改善箇所説明図

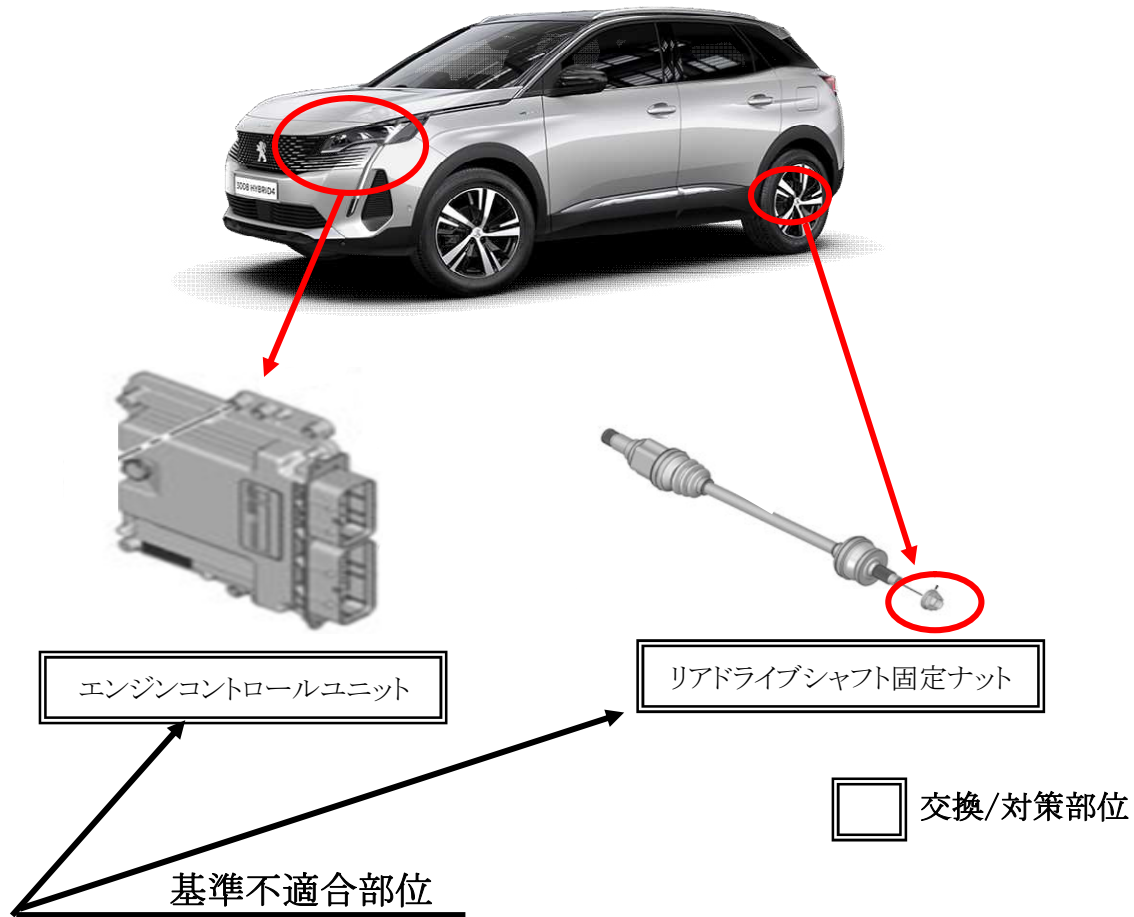
エンジンコントロールユニットのソフトウェア及びリアドライブシャフト固定ナットの締付トルクが不適切なため、特定の走行条件下で開発時の想定を上回るねじり応力がリアドライブシャフトに発生し、リアドライブシャフトが破断するおそれがある。このため、異音の発生とともに警告灯が点灯するおそれがある。

- ① エンジンコントロールユニットのソフトウェアを対策プログラムに書き換える。
- ② リアドライブシャフト固定ナットを新品に交換し、規定トルク値で締め付ける。

識別：車台番号打刻の上段左側に白色のペイントを塗る。
